AUTOSTRADA (A14) : BOLOGNA - BARI - TARANTO

**TRATTO CATTOLICA - FANO
OPERE COMPENSATIVE COMUNE DI FANO:
NUOVO SVINCOLO DI FANO NORD**

**STUDIO DI IMPATTO AMBIENTALE
CHIARIMENTI E INTEGRAZIONI**

NUOVO SVINCOLO OTTIMIZZATO - RELAZIONE PROGETTUALE E AMBIENTALE

Figura 4-2: sovrapposizione planimetria MODIFICATA – PRG (MAM-QPRMA-009-1)

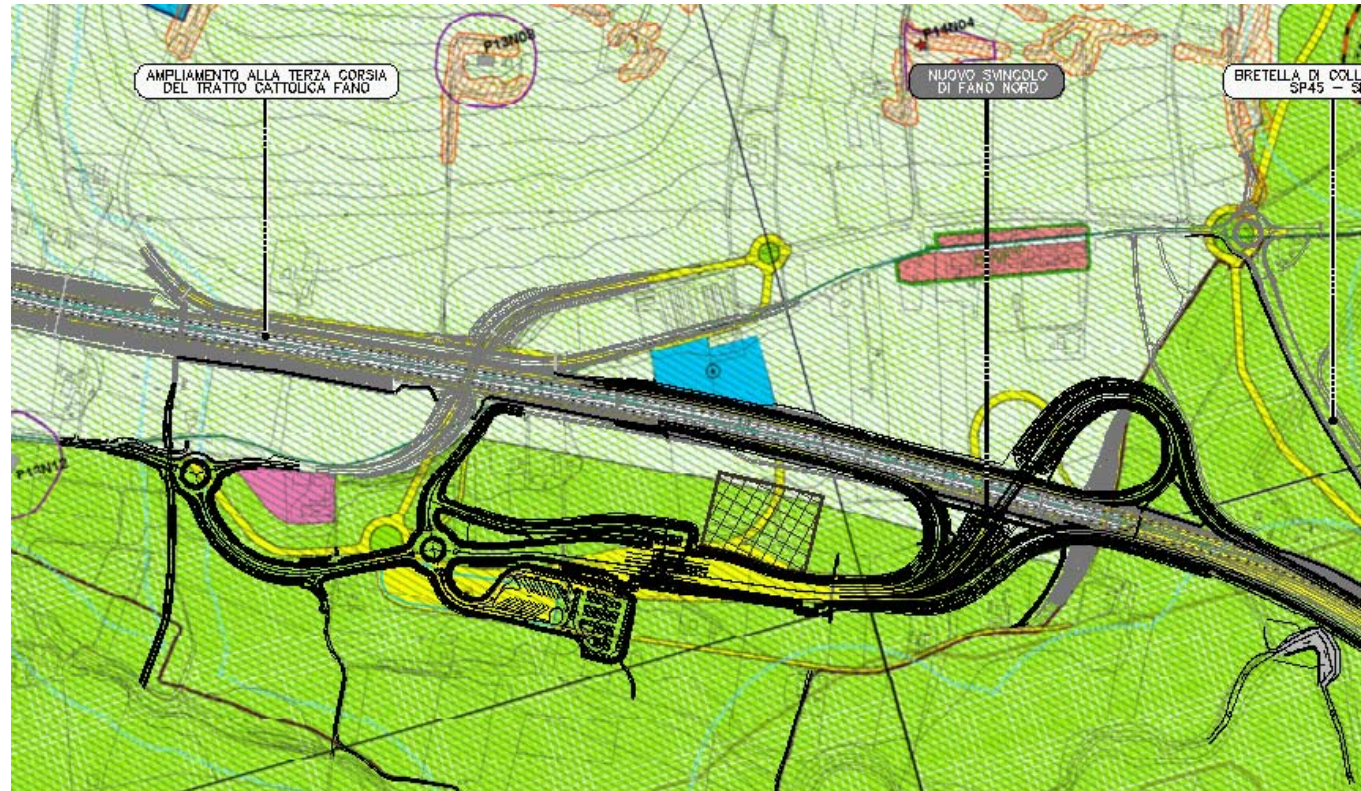
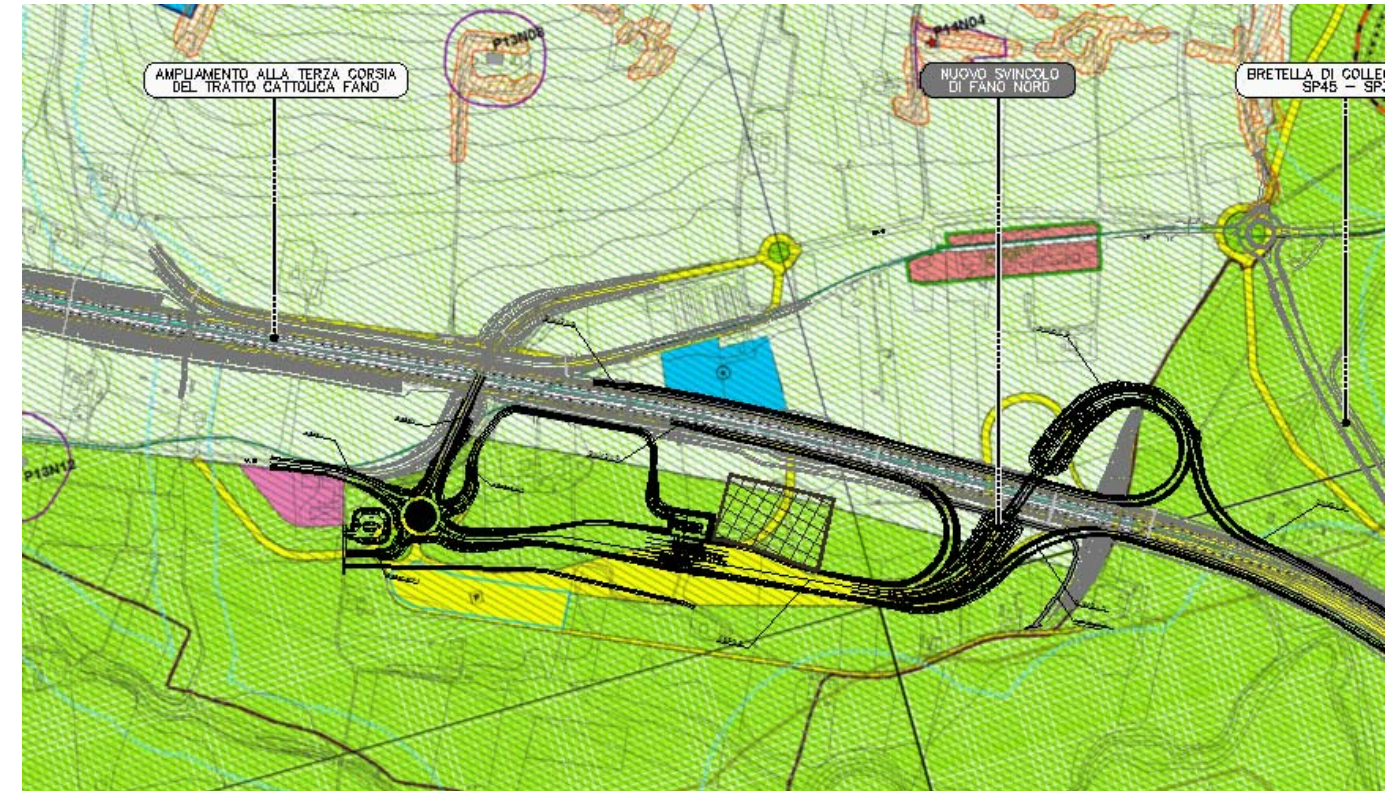
Anche se la modifica progettuale apportata comporta un disallineamento più significativo rispetto alla previsione di piano (si vedano le immagini seguenti), si conferma che l'opera in progetto, anche se con geometrie differenti, rientra nel quadro delle previsioni programmatiche del Piano Regolatore Generale del Comune di Fano, rivelando rapporti di assoluta coerenza con le stesse.
